BOJEN IM NP KORNATI

die Bojen und die Verankerungen im Nationalpark Kornati sind geradezu gefährlich.

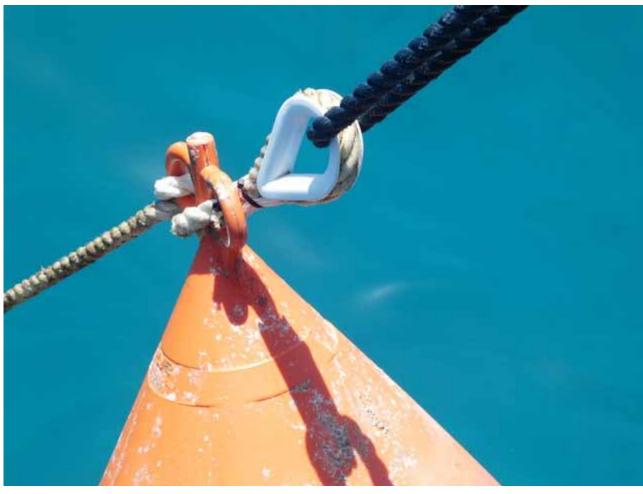
1. Die Leine, welche an der Verankerung am Boden befestigt ist, wickelt sich um diese und scheuert. Richtig wäre gewesen, dort eine Kette vorzusehen. Den Zustand der Verankerung am Boden kann man leider kaum wirklich überprüfen.
